Ehemaliges YAAM-Gelände Stralauer Platz 35

## **Erläuterungsbericht Wettbewerbsgewinner**

### **Schriftliche Beurteilung der Preisrichter:**

Planungsbilder aus der Ausstellung

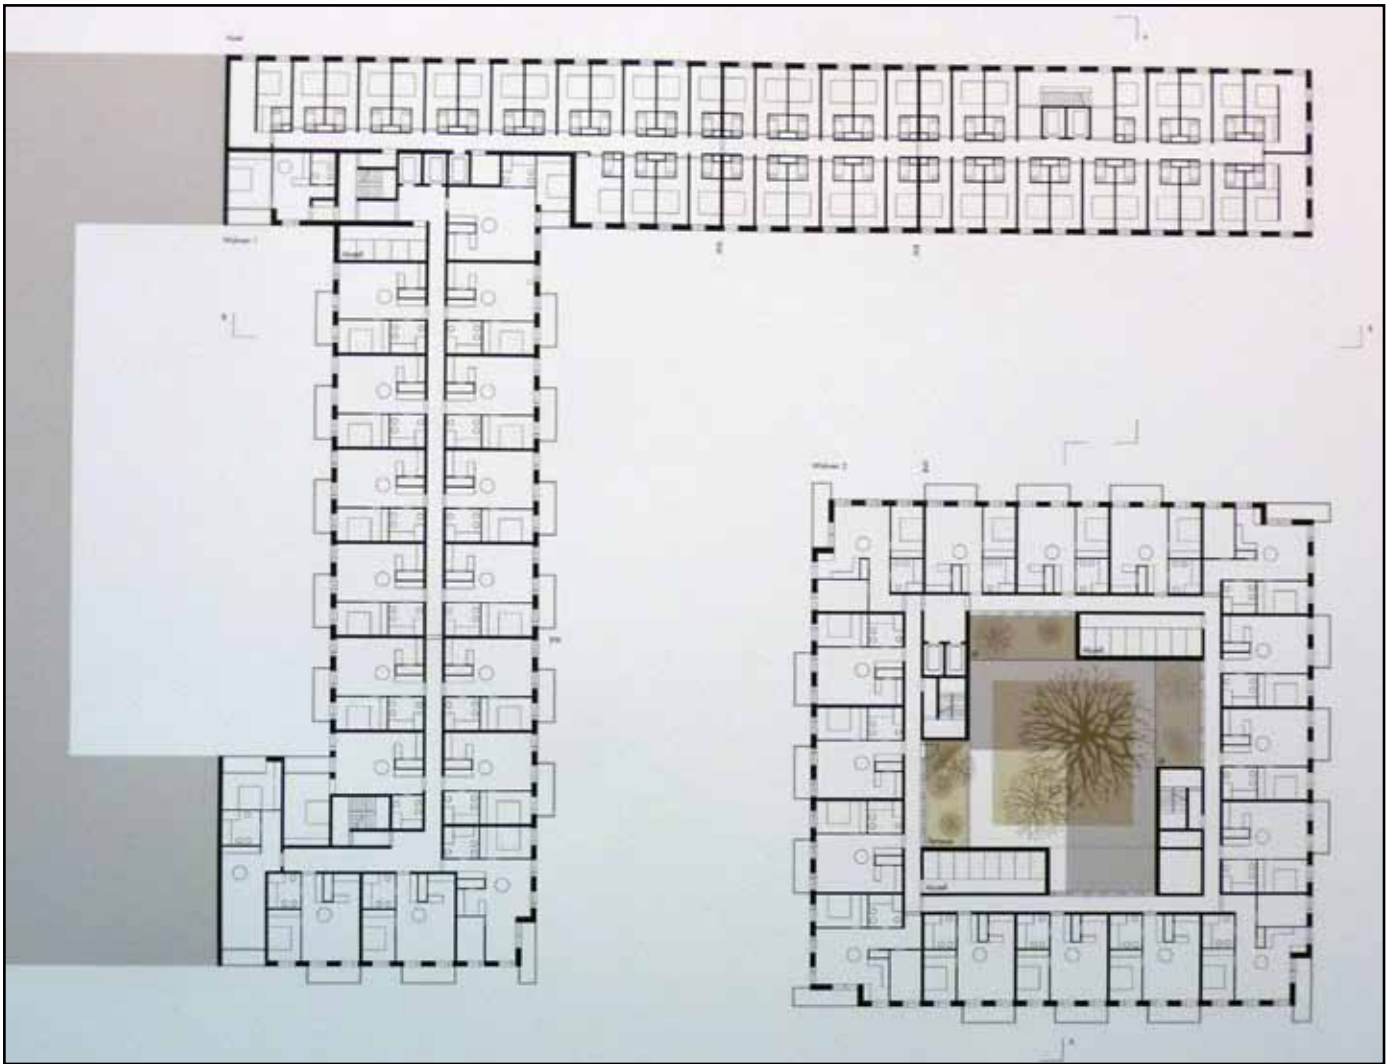
Beachtenswert: Der Wohnbaukörper wurde „im Einvernehmen mit den Bezirk“ von der ursprünglich „konsequent achtgeschossigen ersten Lösung“ auf 12 Geschosse erhöht.

Damit wurde aus einem Gebäude mit „Berliner Traufhöhe“ ein Hochhaus, obwohl der Bürgerentscheid „Spreeufer für alle!“ das ausschließt. Der Investor wäre offenbar mit acht Geschossen zufrieden gewesen.

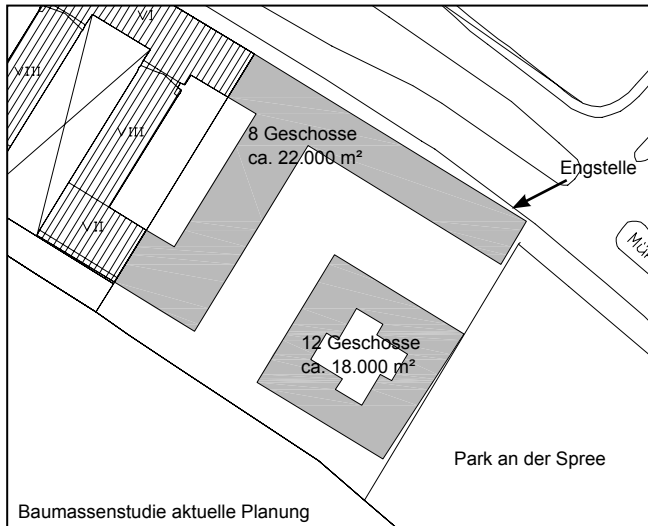
Wenn das Grundstück bebaut werden soll, dann muss es einen weichen Übergang vom Park an der Spree in die Anschlussbebauung (Energieforum) geben. Das ist im Sinne des Bürgerentscheids, mit dem möglichst 50 Meter tiefe Freiflächen am Spreeufer beschlossen wurden. Zudem sollte die Engstelle im Straßenverlauf zur Grundstücksgrenze am Stralauer Platz durch einen Gebäuderücksprung baulich aufgenommen werden.

Die aktuelle Planung platziert im Übergangsbereich den 12-geschossigen Hochhausblock, was eine maximale Abgrenzung zum Park an der Spree darstellt.

Die aktuelle Planung hat nach eigenen Berechnungen eine Geschossfläche von rund 40.000 m², GFZ: 4,5. Wohnen ist in diesen Dichten nicht zulässig.

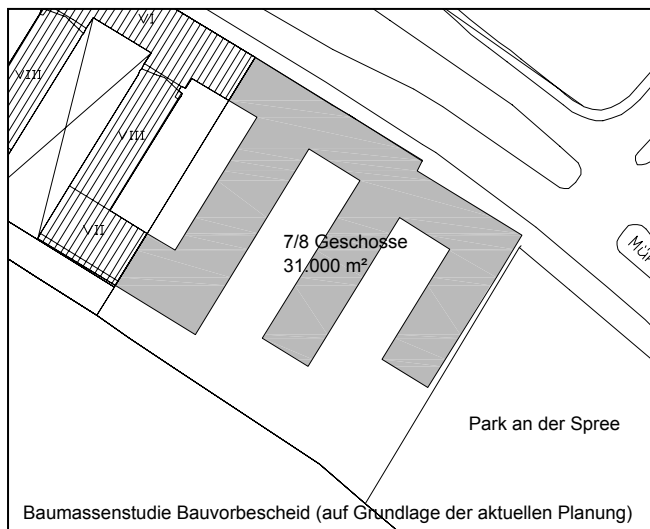
Angaben über die Geschossflächen fehlen in den Planungsdarstellungen der Ausstellung.

Möchte man den Bauvorbescheid mit 31.000 m² Gewerbefläche umsetzen, dann könnte ein Kammsystem eine Staffelung besitzen.

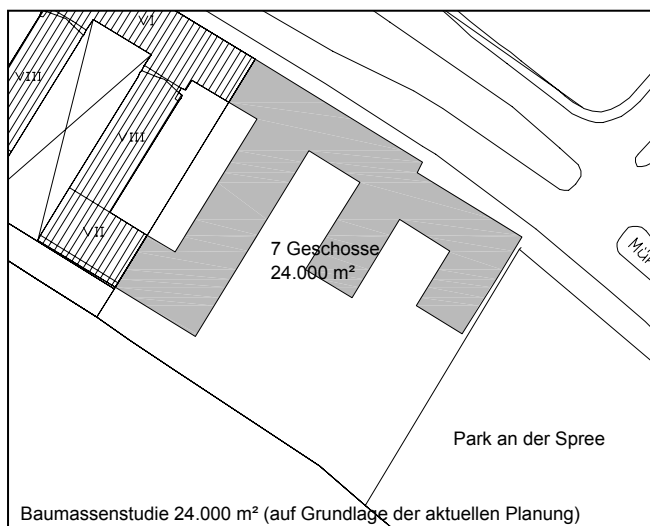
Wohnen erscheint mit einer GFZ 3,5 nur bedingt zulässig.

Käme der Investor, der nur 24.000 m² BGF realisieren will zum Zuge, dann könnte mit einer Rückstaffelung der Gebäude auf einem Großteil des Grundstücks der Bürgerentscheid umgesetzt werden.

Wohnen erscheint mit einer GFZ 2,7 zulässig.
